INFORME TÉCNICO

INFORME TÉCNICO
ALCANCE AL INFORME No. 15-UERB-OC-SOLT-2016

En alcance al Informe Nº 15-UERB-OC-SOLT-2016 de fecha 02 de diciembre de 2016, para el Asentamiento Humano de Hecho y Consolidado de Interés Social denominado **COMITÉ PRO-MEJORAS DEL BARRIO "BALCÓN QUITAÑO"**, ubicado en el predio No. 214584, de la Parroquia de San Juan, donde se plantea el fraccionamientos de 23 lotes y la aprobación de 2 calles y 3 escalinatas.

ASUNTO: REINGRESO AHHyC COMITÉ PRO-MEJORAS DEL BARRIO "BALCÓN QUITAÑO"

IMAGEN 1, 2, 3, 4:
CONSOLIDACIÓN DEL
SECTOR

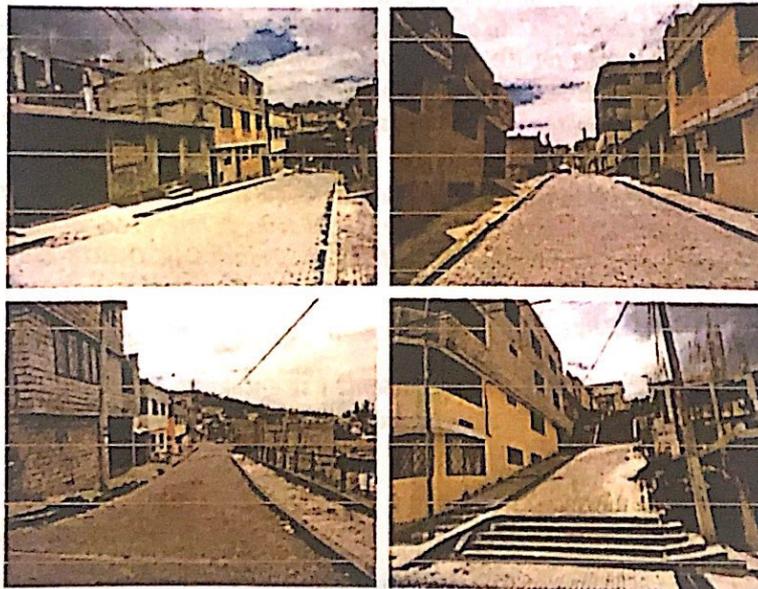
-Manifiesta que uno de los lotes tiene un área de 60m2 y se encuentra dentro de una zona de relleno de quebrada, por lo que debe aclararse a qué se debe esto.

Se debe informar que incluidos en estos 6 lotes y de manera particular se encuentran los lotes N°1 y N°24 con 81.78m² y 60.93m² de área respectivamente; sin embargo se debe considerar que estas áreas contemplan la suma de área útil de terreno y protección por quebrada rellena, pero en ningún caso estas áreas incluyen el relleno de quebrada, accidente que fue determinado por la Dirección Metropolitana de Catastro a través de archivos históricos del sector ya que en la actualidad, físicamente, no se puede definir los límites de la quebrada original en los linderos sur y este del barrio, ya que este se constituye como un asentamiento con alto porcentaje de consolidación (viviendas, calzadas, bordillos y aceras ya construidas).
(Imágenes 1, 2, 3, 4)
